# 福島第一原子力発電所 2号機 燃料デブリ冷却状況の確認試験について（追加説明）

2019/01/31

## 東京電力ホールディングス株式会社

2018年12月27日廃炉・汚染水対策チーム会合／事務局会議（第61回）

評価モデル

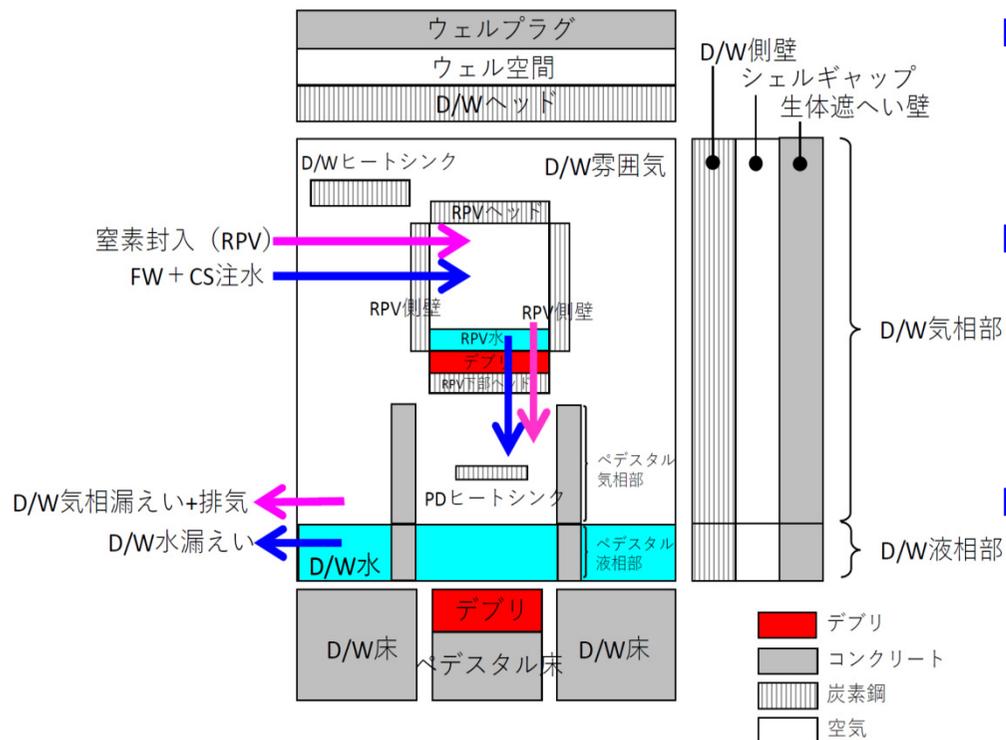
7時間の燃料デブリ冷却停止による影響について、評価結果を報告すること。

- ・ 燃料デブリの中心温度や表面温度がどの程度上昇するのか
- ・ 燃料デブリ温度上昇に伴うセシウムやルテニウム、ストロンチウム等核種発生 of 想定
- ・ 冷却再開時に燃料デブリへ与えるヒートショックの影響
- ・ 冷却再開時の水蒸気発生による原子炉格納容器内の内圧変化

- 燃料デブリやRPV下部ヘッドの領域を分けるなど、より詳細な評価モデルで、注水停止したときの燃料デブリの温度上昇の評価を実施。
- 評価条件による不確かさはあるものの、7時間の注水停止で、RPVの燃料デブリは6～7℃程度、PCVの燃料デブリは1℃程度の温度上昇。

注水停止7時間 間の温度上昇
RPVデブリ表面温度	約7℃
RPVデブリ中心温度	約6℃
PCVデブリ表面温度	約1℃
PCVデブリ内温度 (ペDESTAL床側)	約1℃

- 左図のとおり、燃料デブリやRPV下部ヘッドの領域を分けるなど、より詳細な評価モデルとしている。
- RPV・PCVの燃料デブリ割合は、RPV 7割、PCV3割として評価。その他、各種パラメータは、実機測定データを再現できるように設定している。
- 炉内の燃料デブリの状況は不明な点が多いが、燃料デブリに鉄 (Fe) を含めない組成 (熱伝導率低) とし、燃料デブリ内の温度が高くなる条件で評価している。
